**AVIS RELATIF A LA PROTECTION
CONTRE LES EVENTUELS EFFETS NOCIFS ET NUISANCES
PROVOQUES PAR LES RAYONNEMENTS NON IONISANTS
GENERES PAR DES ANTENNES EMETTRICES STATIONNAIRES**

Commune : FRAMERIES - Exploitant : PROXIMUS

Référence exploitant : 65FRM_03

Rapport n° 1793 / 2023

Figure 1 : Vue en plan des lieux de séjour et des points de contrôle

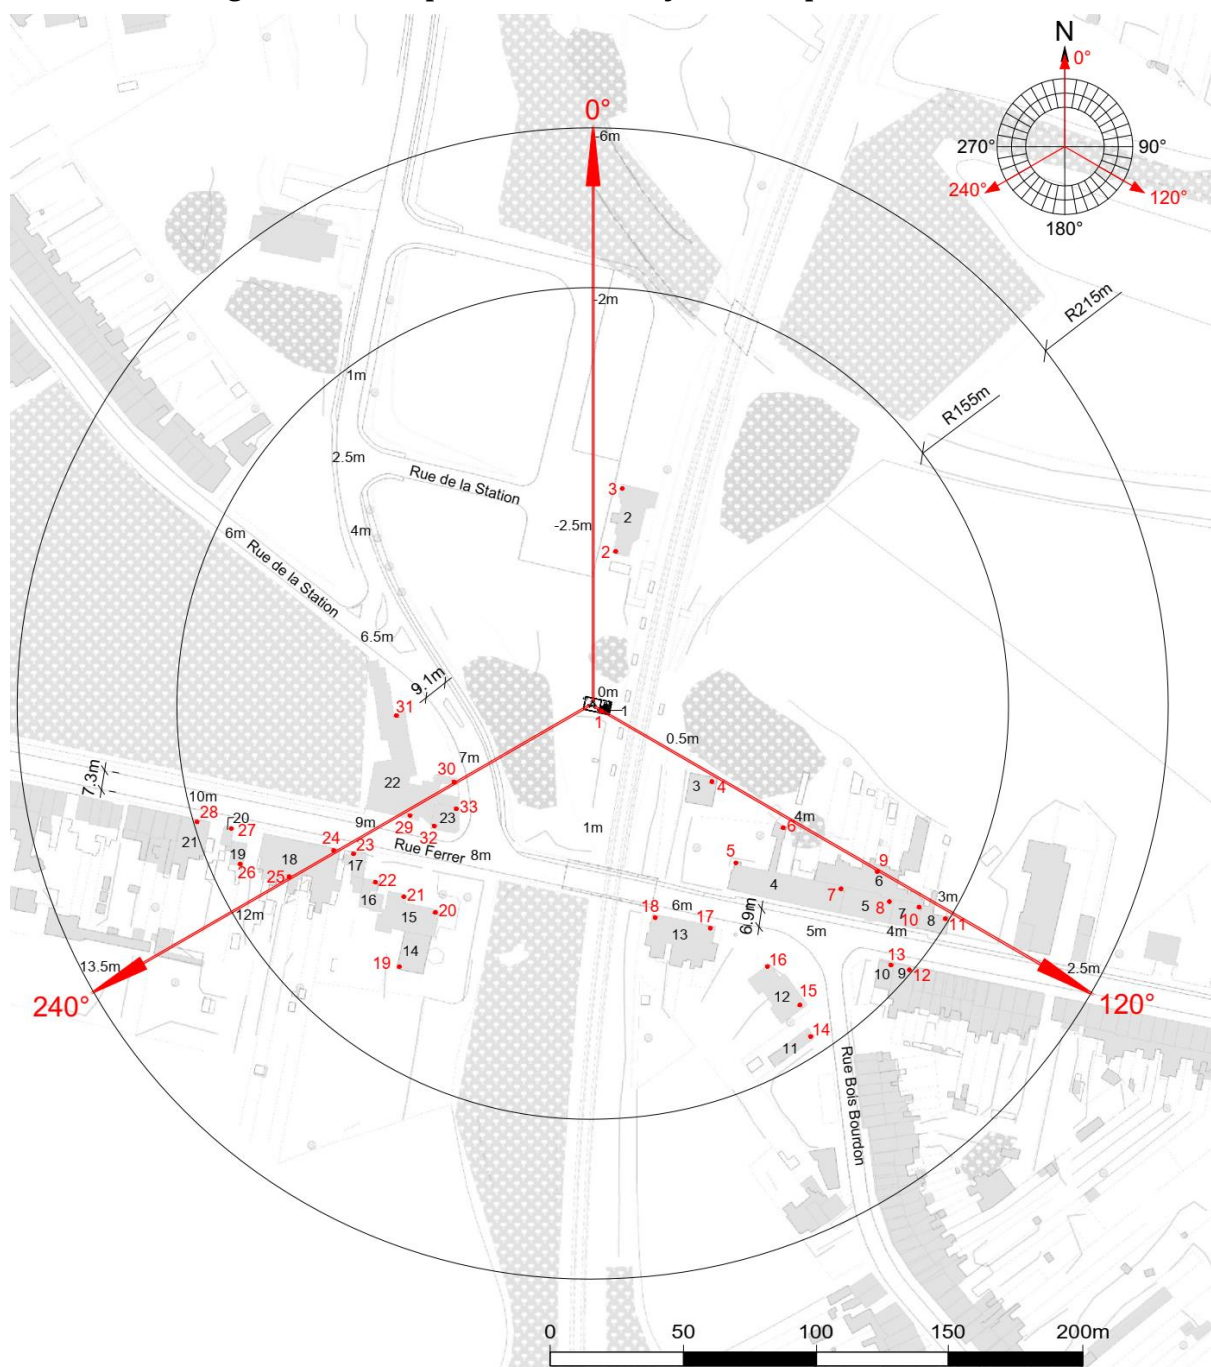
Les fréquences d'émission, la puissance rayonnée par chacune des antennes et leur gain permettent de déterminer le rayon de la zone à analyser. Tout dépassement de la limite par installation est exclu en dehors de cette zone. Le tableau 2 reprend les 35 LS² pour lesquels l'indice d'exposition est le plus élevé. Les différentes colonnes indiquent :

- le numéro du point de contrôle repris sur un des plans de la figure 1;
- le numéro du LS dans lequel se trouve le point de contrôle de la 1^{ère} colonne ;
- l'atténuation d'obstacle prise en compte pour le calcul de l'indice d'exposition dans le LS ;
- le résultat du calcul de l'indice d'exposition.

En ce qui concerne les antennes de l'installation mentionnées dans le tableau 1, la distance maximale à laquelle la limite pourrait être atteinte, à l'extérieur, est égale à 75,9 m. S'il n'y a pas de LS à une distance inférieure, les antennes respectent forcément la limite d'immission.

Dans le cas des LS situés à l'intérieur des bâtiments, une atténuation d'obstacle est prise en compte et il en résulte que la distance maximale à laquelle la limite pourrait être atteinte se réduit à 53,7 m.

Les résultats de l'évaluation décrite au paragraphe 4 indiquent que les antennes émettrices stationnaires de l'installation faisant l'objet du présent avis ne produisent pas, dans un lieu de séjour, un rayonnement électromagnétique maximum supérieur aux limites fixées à l'article 4 du décret.

En conclusion, les antennes émettrices stationnaires faisant partie de l'installation référencée dans le paragraphe 2 et dont les caractéristiques techniques sont résumées dans le tableau 1 **respectent les limites d'immission** fixées à l'article 4 du décret du 8 décembre 2022 (M.B. du 16.12.2022) modifiant le décret du 3 avril 2009 relatif à la protection contre les éventuels effets nocifs et nuisances provoqués par les rayonnements non ionisants générés par des antennes émettrices stationnaires.
